Mission régionale d'autorité environnementale
Grand Est

**Avis sur le projet d'installation d'une centrale photovoltaïque sur
des surfaces agricoles sur la commune de Bourguignons (10)**

porté par la société WEB Énergie du Vent

Nom du pétitionnaire	WEB Énergie du Vent
Commune	Bourguignons
Département	Aube (10)
Objet de la demande	Demande de permis de construire une centrale photovoltaïque sur des surfaces agricoles
Date de saisine de l'Autorité environnementale	05/05/2026

Figure 3: Une installation compatible avec l'élevage ovin

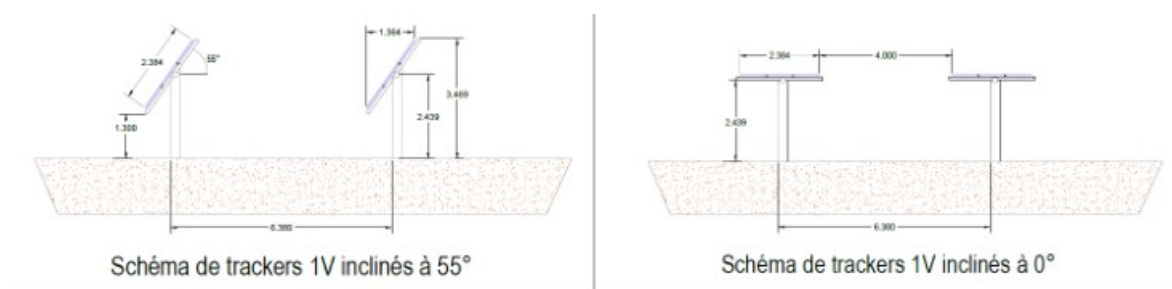
Le dossier ne précise pas les responsabilités respectives du propriétaire des terrains et du pétitionnaire. L'Ae n'a pas d'autres observations sur ces indications,

L'Ae recommande au pétitionnaire de préciser les responsabilités respectives du propriétaire des terrains et du pétitionnaire en matière de gestion, de surveillance et d'entretien du site, et lors du démantèlement de la centrale en vue de sa remise en état.
